长沙机场改扩建工程空管工程醴陵导航台土建及配套工程招标文件答疑及补充
通知（第1号）

（招标编号：430281202402010183001）

长沙机场改扩建工程空管工程醴陵导航台土建及配套工程 招标文件答疑及补充通知（第1号）

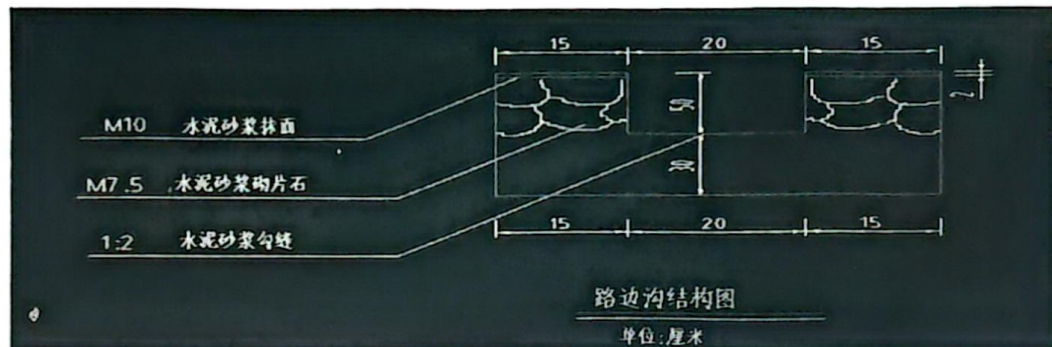
问题一、排水沟道路工程工程量清单第3项，浆砌片石排水沟，工程量为1100m，控制单价为205.2元/m，根据“进场道路平面图”提供的工程量套取定额，综合单价远超控制单价205.2元/m，此项控制单价是否过低？

答：本项目排水沟、道路工程重点评审工程量清单综合单价表中“浆砌片石排水沟”综合单价为205.2元/m不变。根据设计图纸道施-07路边沟结构图（见下图）计算出浆砌片石实际工程量为330m³，工程量数量表中浆砌片石工程量693m³有误，本次招标浆砌片石工程量按330m³进行定额组价
